新型転換炉原型炉設計および建設準備に 関する技術協力提出資料

(昭和45年度分)

ATR見績仕様書

ATR 見積仕様書検討結果(総まとめ編)

1. 電気設備

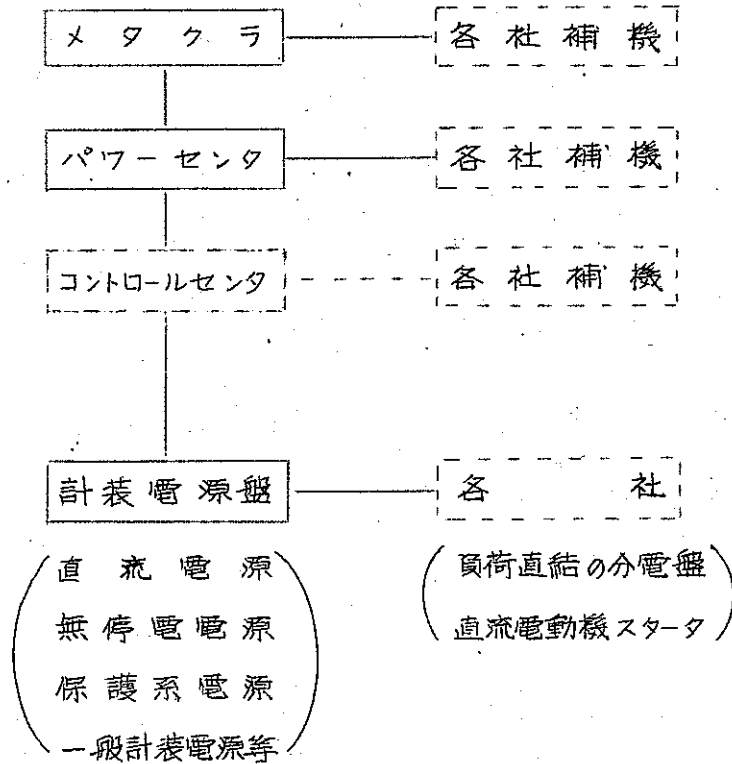
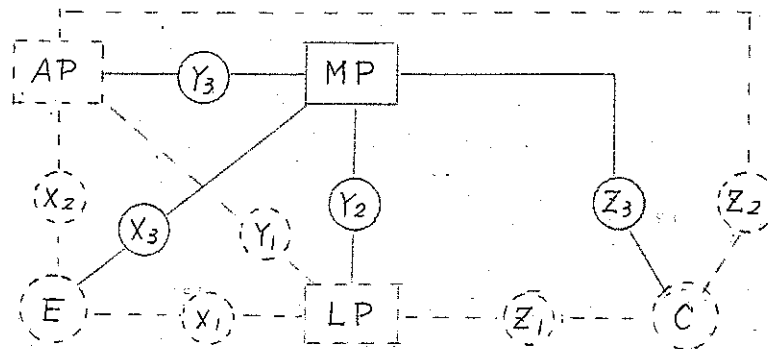
(1) R/B, A/B, T/B, F/B 内に各社補機がある場合

—— は日立供給 } 但し、ケーブルは、パワーケーブルのみぞ
 - - - - は各社供給 } つなぎ込みを含む。

(2) R/B, A/B, T/B, F/B 外に各社補機がある場合

饋電盤の供給区分は(1)に従うものとし、パワーケーブルについては、日立供給の饋電盤まで、各社がつなぎ込みを含めて供給するものとする。

但し、R/B, A/B, T/B, F/B 外のケーブルトレイは、事業団が供給するものとする。

3. 取水口関係

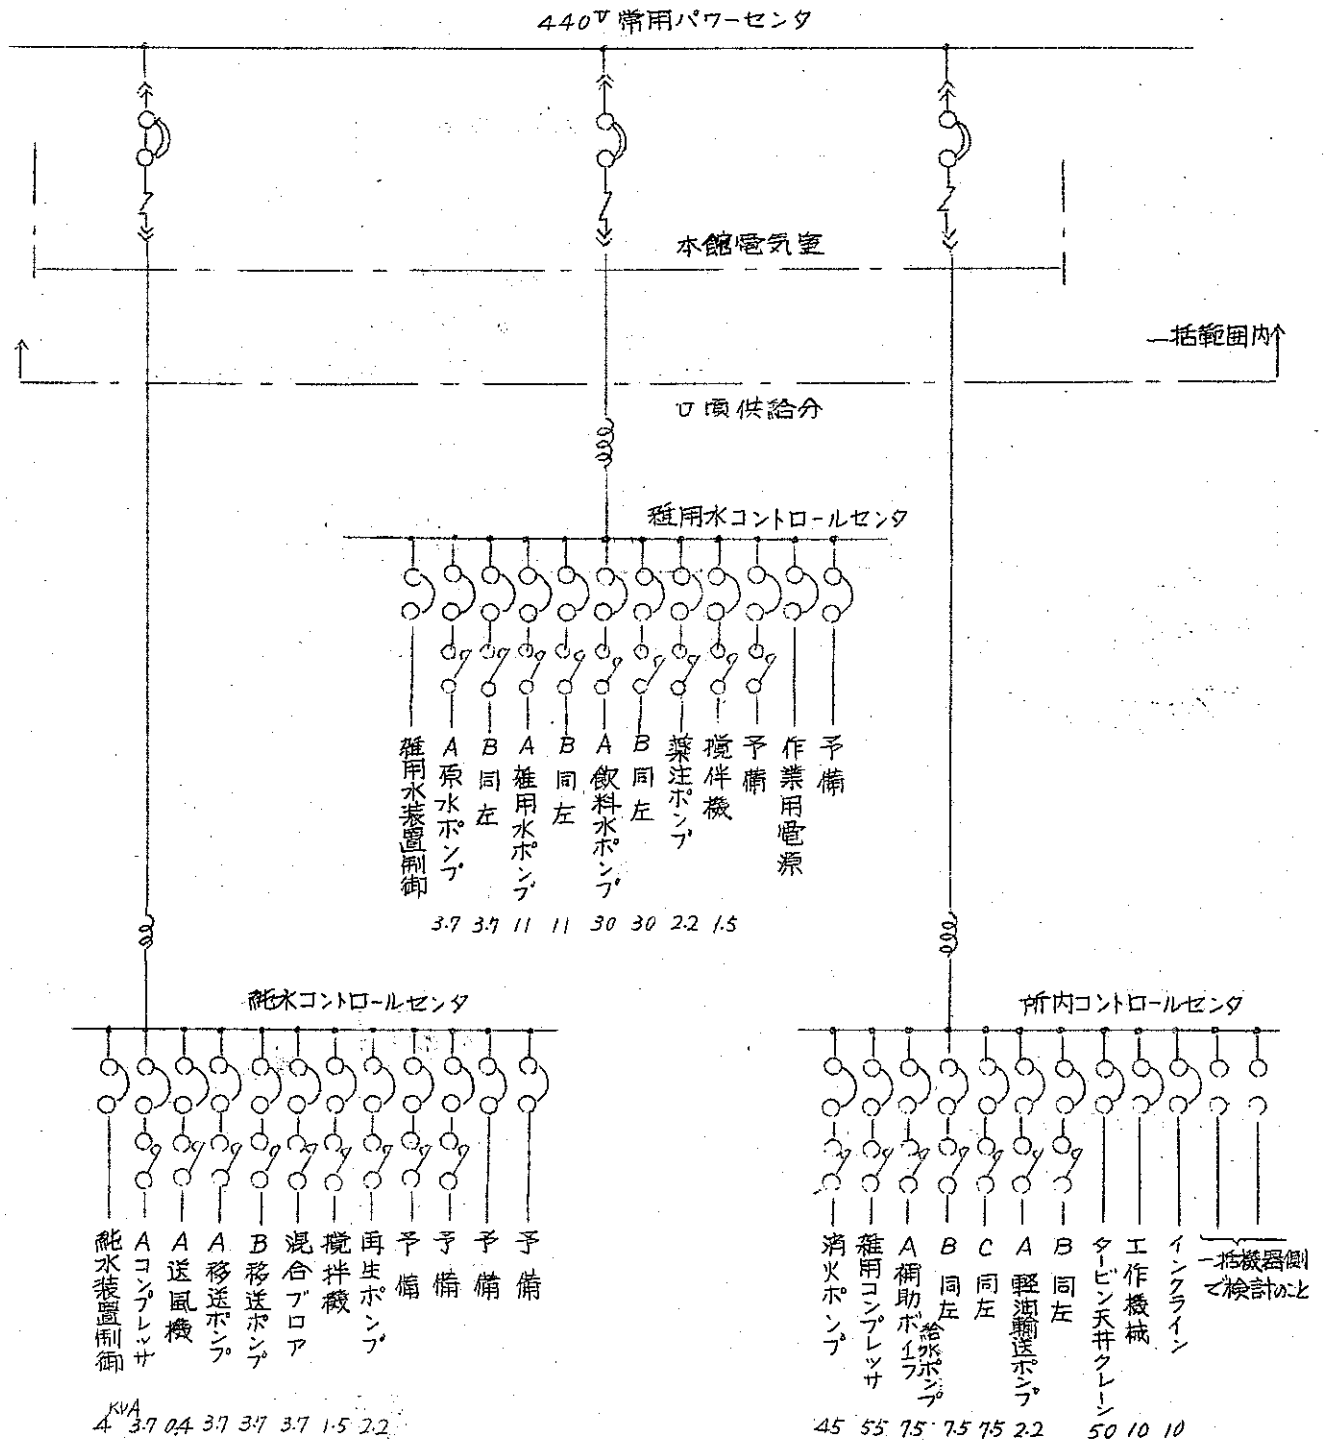
[注] 取水口パワーセンタ、取水口コントロールセンタを含めて、一括機器側で供給のこと。

4. 機械関係

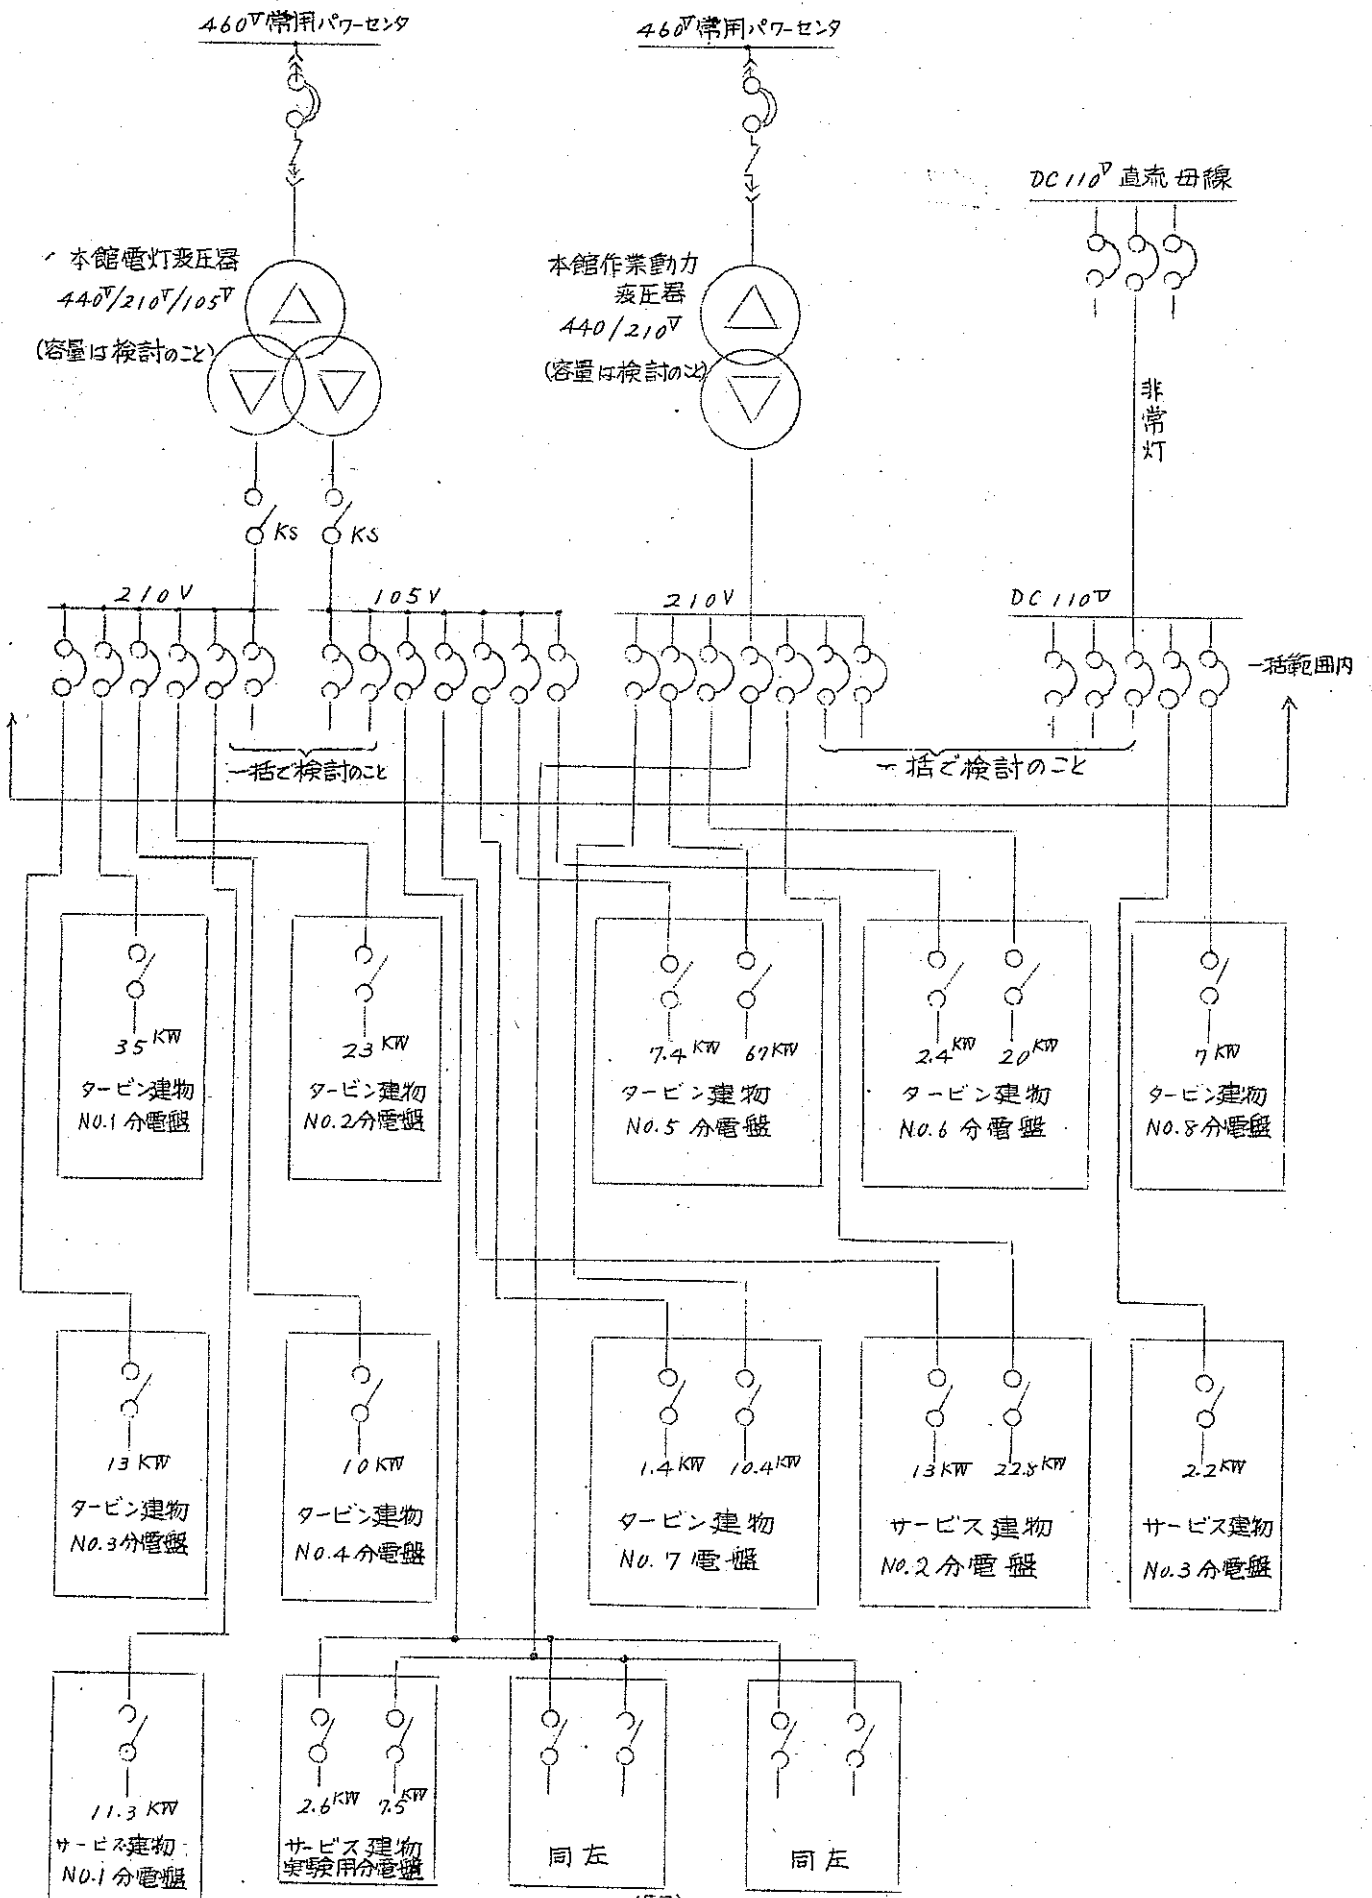
〔注〕 純水コントロールセンタ および所内コントロールセンタは一括機器側で供給すること。

但し、種用水コントロールセンタは別途発注とする。

6. タービン建屋換気設備

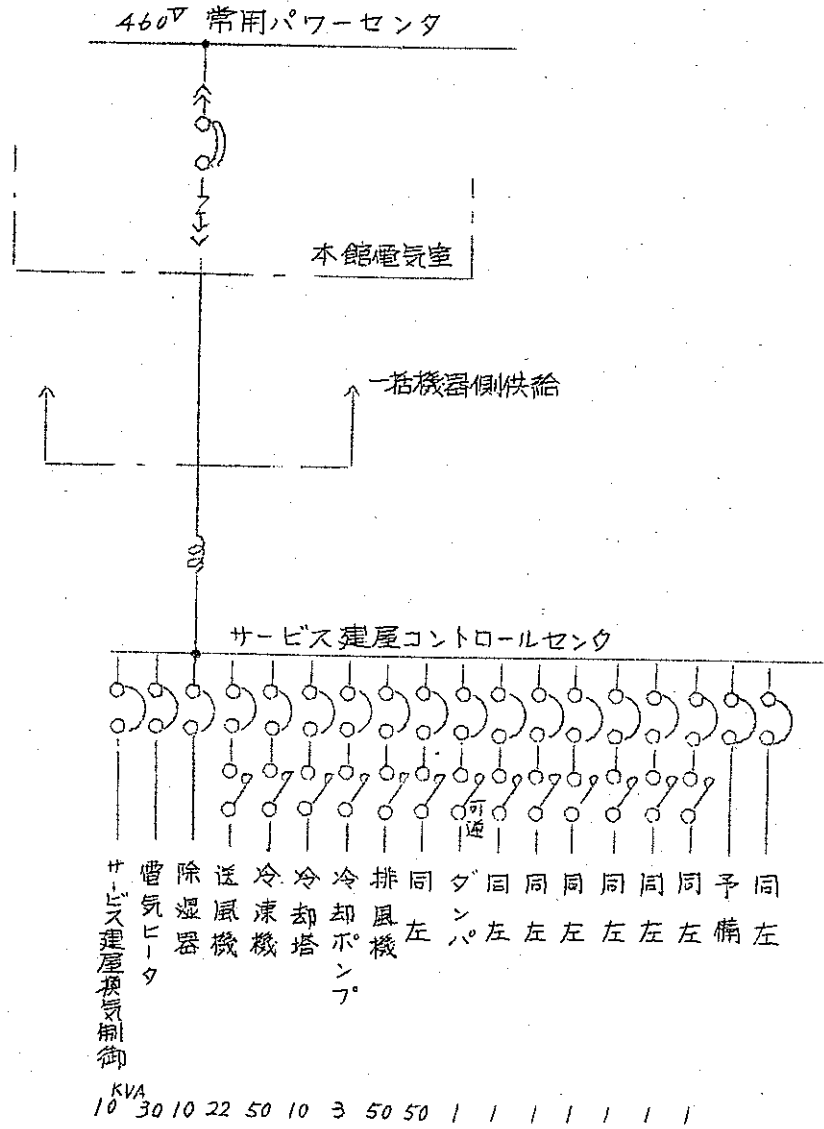
〔注〕 コントロールセンタの容量および数とも変更の可能性あり

7. サービス建屋換気設備

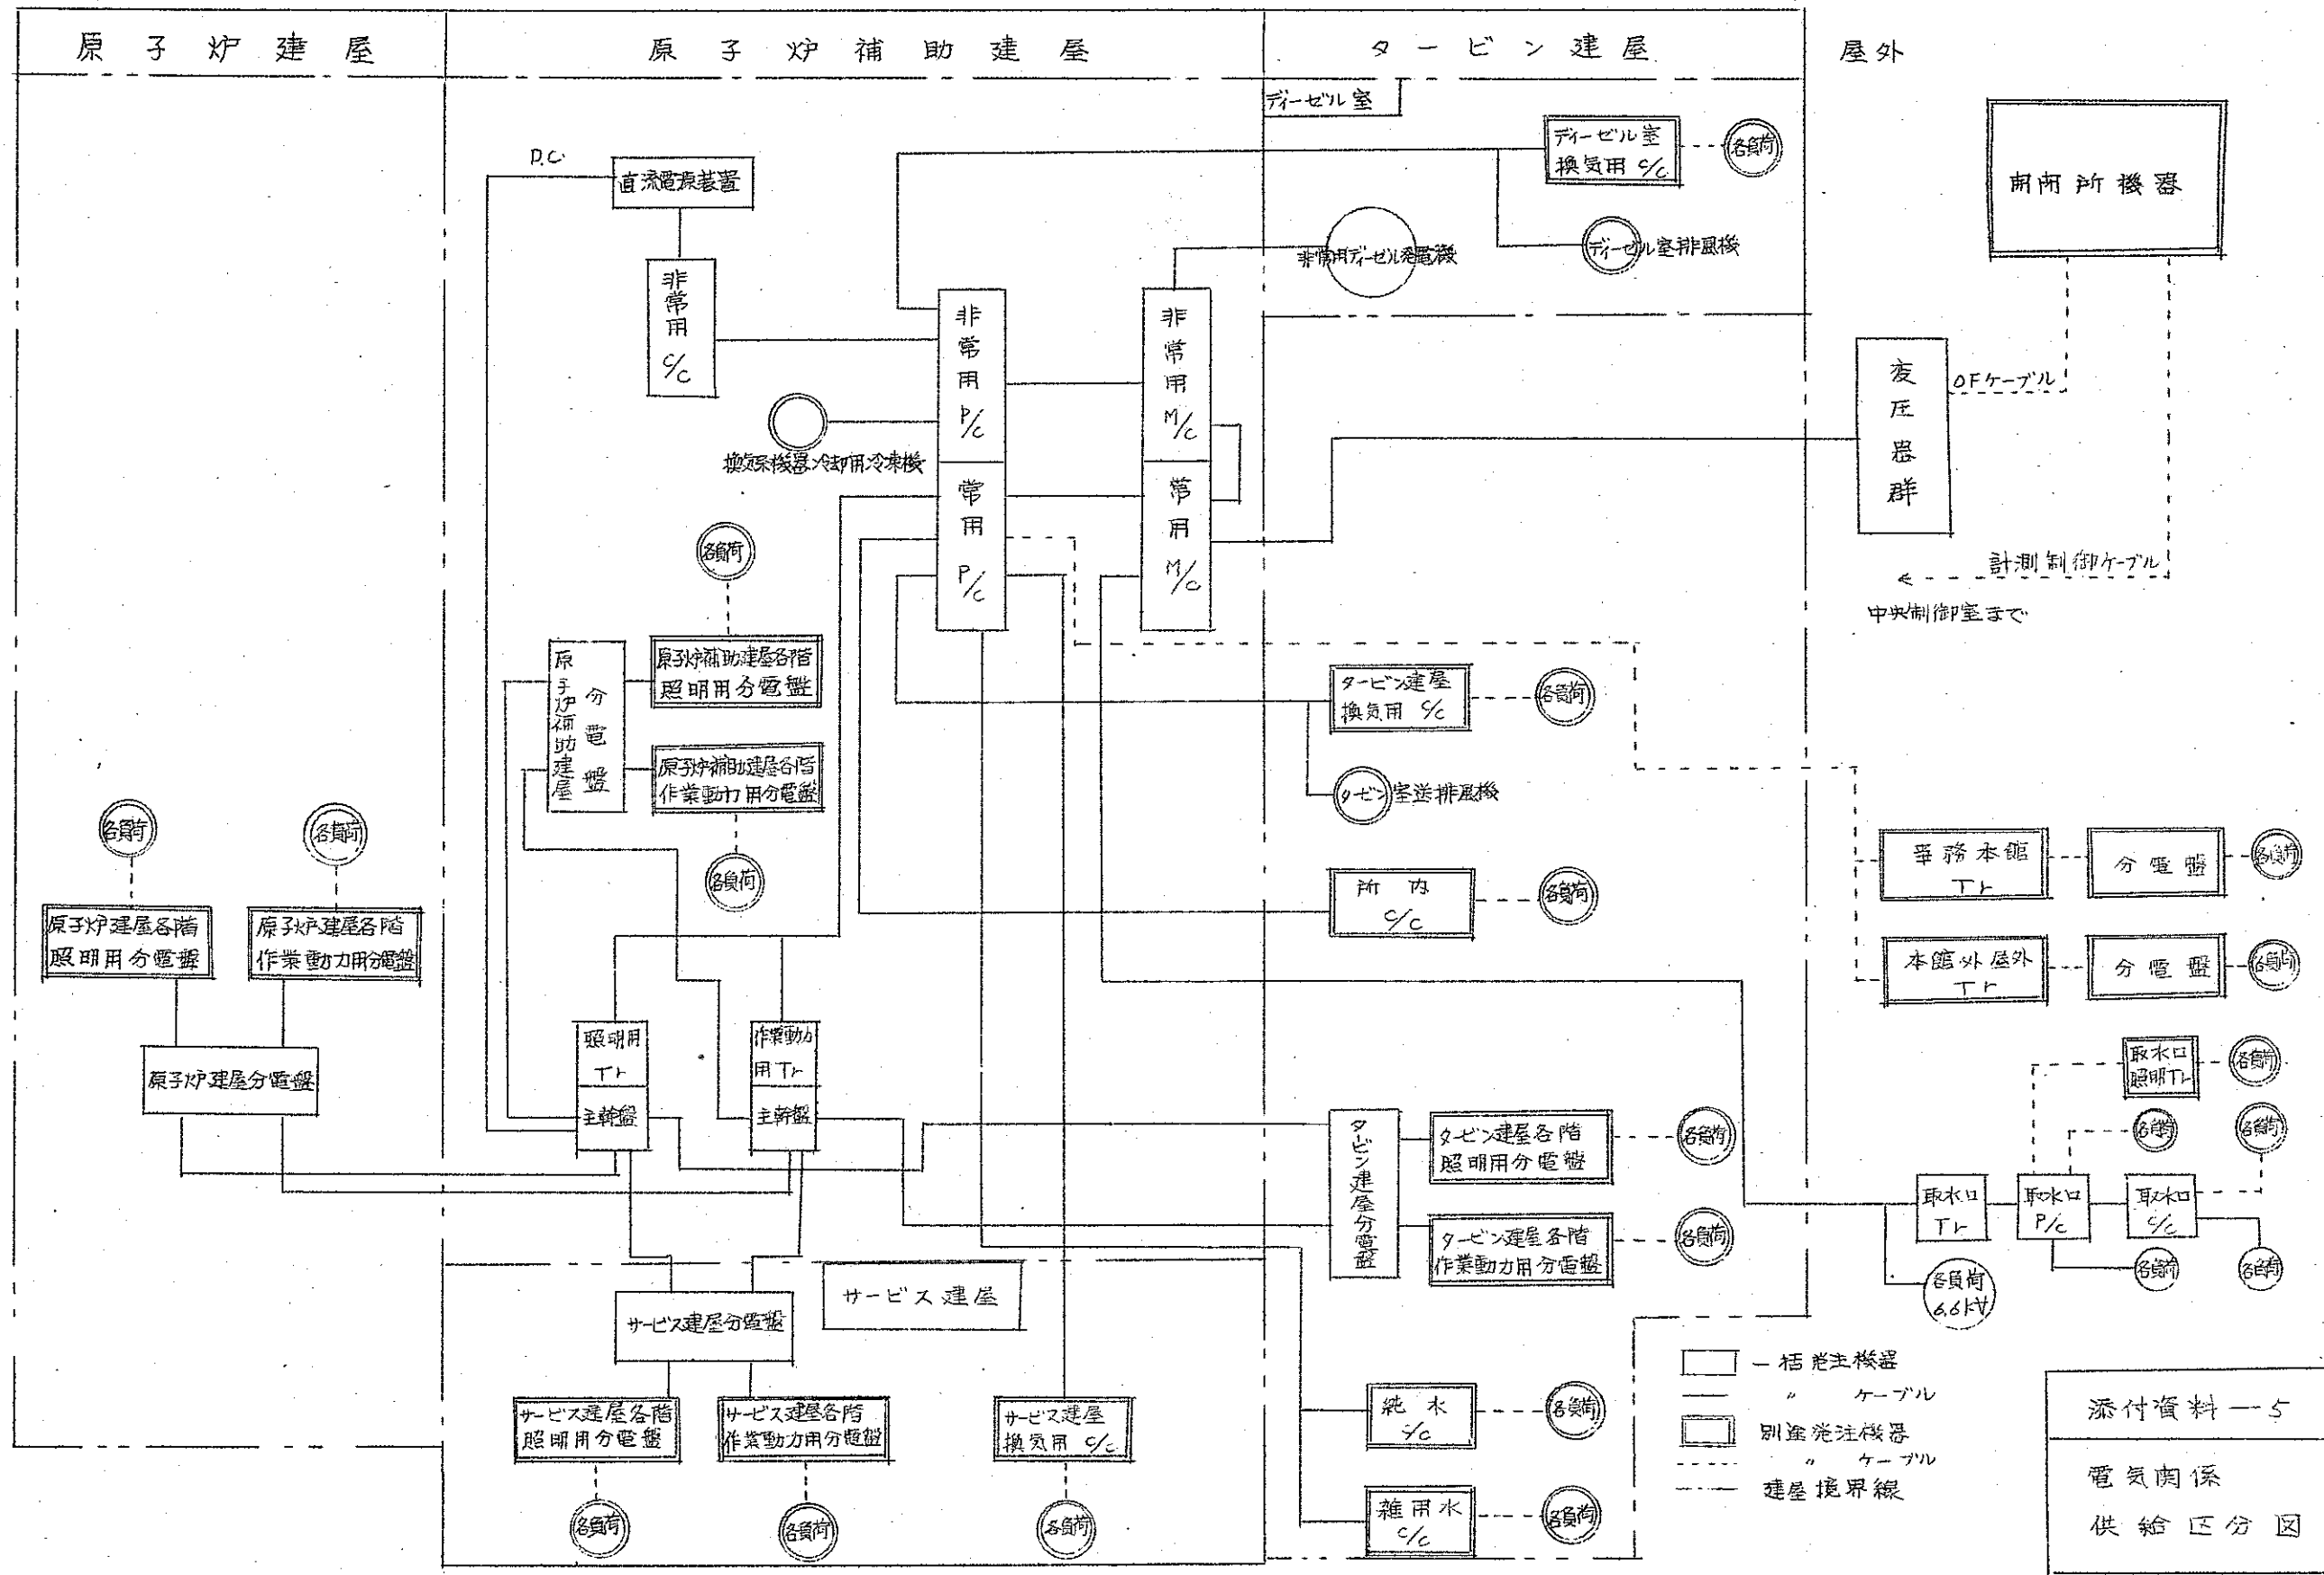
〔注〕 コントロールセンタの数量および容量の変更の可能性あり
